Pressemitteilung

Massive Gefährdung statt Sicherheit für Radler: Münchner Umwelt- und Verkehrsverbände lehnen den CSU-SPD-Antrag für die Rosenheimer Straße ab.

Analyse des Radstreifen-Vorschlags der Münchner CSU-SPD-Rathauskoalition für die Rosenheimer Straße

„Neuaufteilung“ des Straßenraums in der
Rosenheimerstraße (gemäß CSU-SPD Vorschlag)

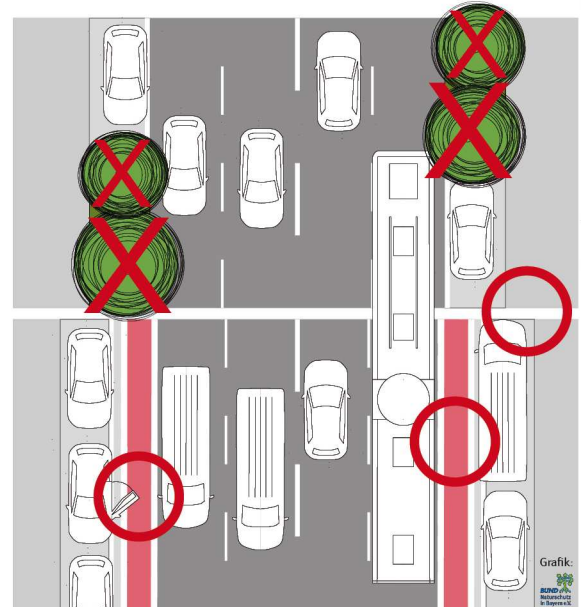
- **Radfahrstreifen.** Jeweils 1,5m breit (einschl. Trennstreifen). Sämtliche Richtlinien sehen in dieser Situation eine Breite von mindestens 1,85m vor. Gemäß Verwaltungsvorschrift zur StVO ist **“bei starkem Kraftverkehr ein breiter Radfahrstreifen oder ein zusätzlicher Sicherheitsraum erforderlich”**. Hielte ein Radler dort zu einem Lieferfahrzeug den von der Rechtsprechung vorgeschriebenen Sicherheitsabstand von 1,0m ein, so würde bei einer Lenkerbreite von 60-70cm seine linke Hand bereits deutlich in die Fahrbahn hineinragen.

- **Fahrspuren.** Jeweils 2,85m breit. Laster und Busse (SEV und Reisebusse) sind mit Spiegeln ca. 2,85m breit. Somit bestünde keinerlei Puffer zwischen Fahrspur und Radfahrstreifen. Wollte ein Kraftfahrer beim Überholen den gerichtlich vorgeschriebenen Sicherheitsabstand von mindestens 1,5m zu Fahrradfahrern einhalten, so müsste er auf die zweite Fahrspur wechseln. Die rechte Fahrspur wäre somit bei Beachtung des Sicherheitsabstandes nicht benutzbar.

- **Neue Parkzonen.** Jeweils 2,0m breit und jeweils um einem “Sicherheitsstreifen” von 50cm zur Fahrbahn ergänzt. Übliche Lieferfahrzeuge (mit Spiegel ca. 2,5m breit) belegen folglich den gesamten Platz einschließlich des Sicherheitsstreifens. Sich öffnende Türen dieser Fahrzeuge würden deutlich in den Radfahrstreifen hineinragen und Radfahrer gefährden sowie den Radfahrstreifen blockieren.

Sie fordern daher den Oberbürgermeister Dieter Reiter und den Münchner Stadtrat auf, die Sicherheit der Radler ernst zu nehmen. Anstatt eines Minimalkompromisses muss der Vorschlag des unabhängigen Verkehrsplanungsbüros Kaulen umgesetzt werden. Dieser sieht breite Radstreifen sowie den Wegfall von Autospuren unter Beibehaltung der notwendigen Abbiegespuren zur Stauvermeidung vor. Der zuständige Bezirksausschuss hat sich einstimmig für diese Lösung entschieden. **„Wir können dem Stadtrat nur empfehlen, dem Antrag von CSU und SPD nicht zuzustimmen. Er vereint alle nur denkbaren Nachteile einer Straßenumgestaltung. Wer für diese Maßnahme stimmt, setzt das Leben der Radler aufs Spiel und zerstört das Gesicht der Rosenheimer Straße“** so Martin Hänsel (BN).

Rosenheimer Straße, Aufteilung der Flächen gemäß Antrag CSU, SPD

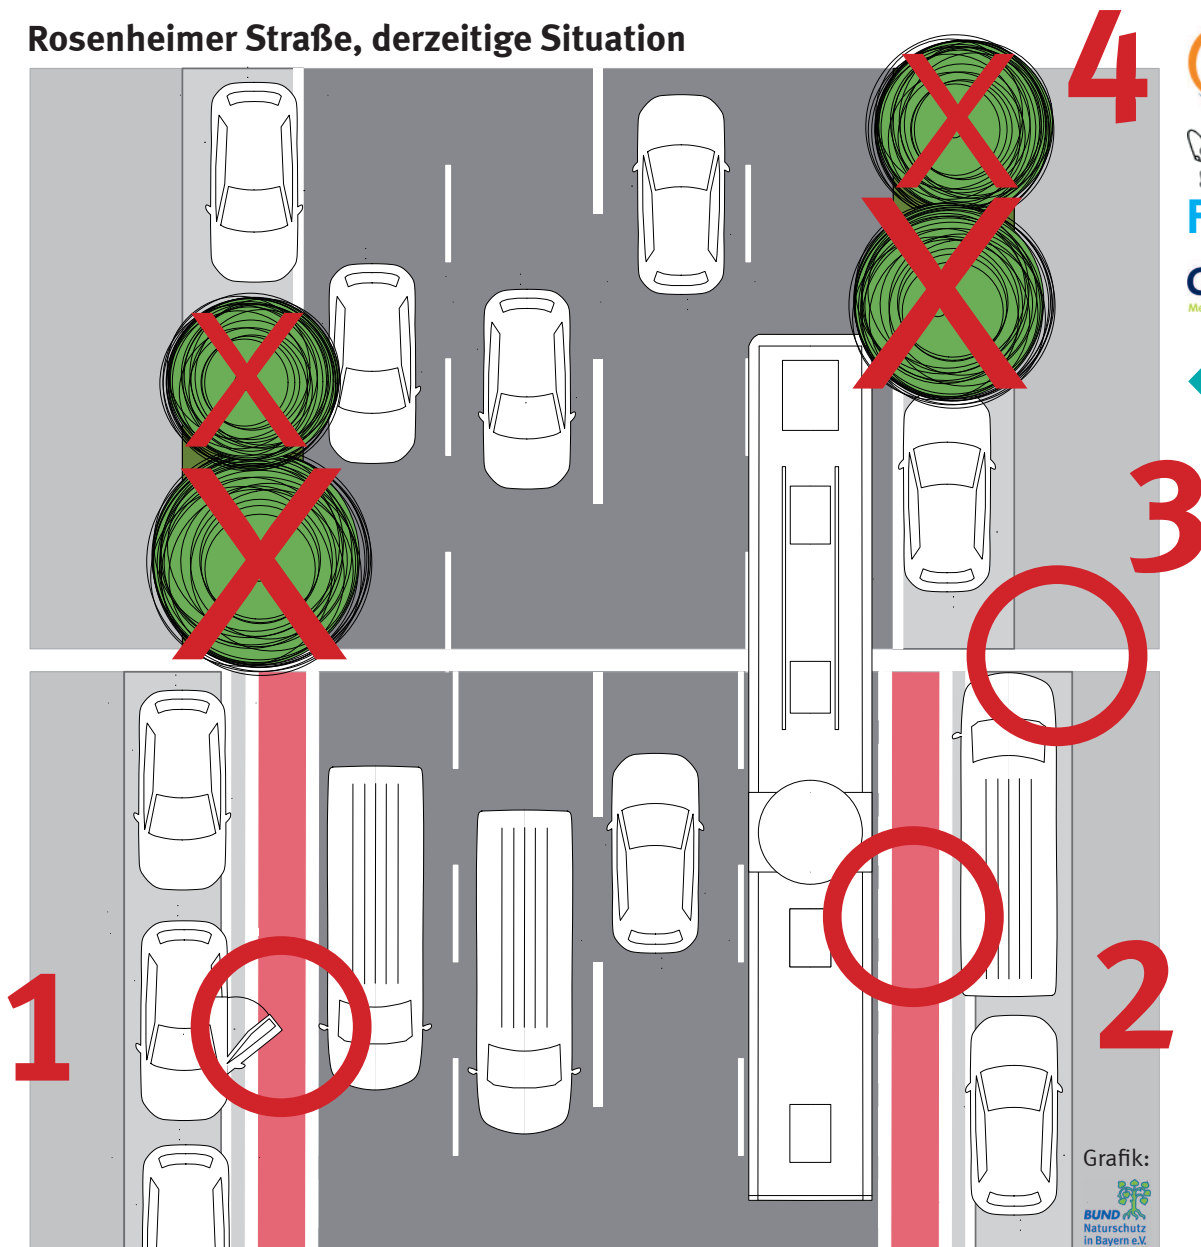
Wesentliche Verschlechterungen durch den Antrag von CSU / SPD

1. **Radspur führt zu nah an parkenden Autos vorbei:** Den üblichen Sicherheitsabstand von einem Meter zu parkenden Autos können Radler nicht einhalten, sich öffnende Türen blockieren die Radspur.
Bewertung: Hoch gefährlich, Benutzung für Radfahrer nicht zu empfehlen

2. **Kein Sicherheitsbereich zum fließenden Verkehr:** Zwischen fließendem Verkehr und parkenden Autos werden Radler auf einem extrem engen Reststreifen ohne Sicherheitsreserven nach links oder rechts eingekellt.
Bewertung: Hoch gefährlich, Benutzung für Radfahrer nicht zu empfehlen

3. **Erhebliche Verkleinerung des Fußwegs:** Nach dem Antrag von CSU / SPD müssen sich Fußgänger zwischen parkenden Autos und Hauswand drängen, entspanntes spazieren ist unmöglich, das Vorwärtskommen mit Kinderwagen oder für Rollstuhlfahrer erheblich erschwert.
Bewertung: Erhebliche Verschlechterung der Aufenthaltsqualität

4. **Fällung der Bäume:** Die jetzigen Baumstandorte werden für die Ausweitung der Fahrbahnfläche benötigt, die Bäume müssen gefällt werden. Ersatzpflanzungen mit größer-kronigen Bäumen kaum möglich wegen geringem Abstand zu den Fassaden.
Bewertung: Die Rosenheimer Straße verliert ihr Gesicht.
